**Avis délibéré de la mission régionale
d'autorité environnementale Auvergne-Rhône-Alpes
relatif au projet de révision du plan local d'urbanisme
de la commune de Valloire (73)**

Avis n° 2020-ARA-AUPP-00962

Extrait du plan de zonage du projet de PLU arrêté
(source : règlement graphique / 4.2.1 Plan général)

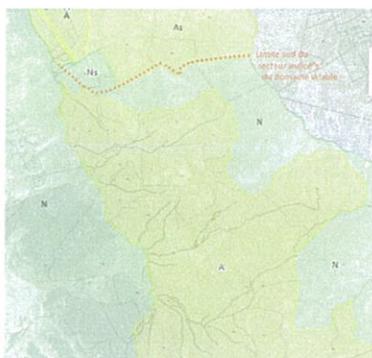
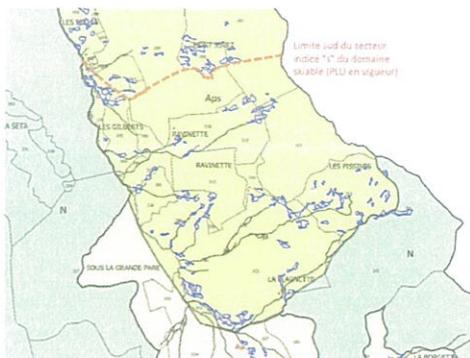
La traduction, notamment graphique, que le PLU fait de l'UTN structurante, conduit à une considérable aggravation des effets environnementaux sur des secteurs identifiés, au stade du projet de SCoT arrêté, comme étant à forts enjeux : espaces agricoles de grande surface, zone de riche biodiversité avec des zones humides d'altitude dispersées, proximité immédiate avec un site Natura 2000 et un site classé ...

En effet, le projet de PLU ouvre la possibilité de réaliser des aménagements liés au domaine skiable sur de nouvelles surfaces d'alpage classées en zone agricole Aps⁵⁹ au sein du vallon de l'Aiguille noire, cette extension du domaine skiable étant estimée à plus de 400 ha⁶⁰. Les illustrations qui suivent permettent de situer les évolutions de zonages réglementaires avant et après projet de PLU.
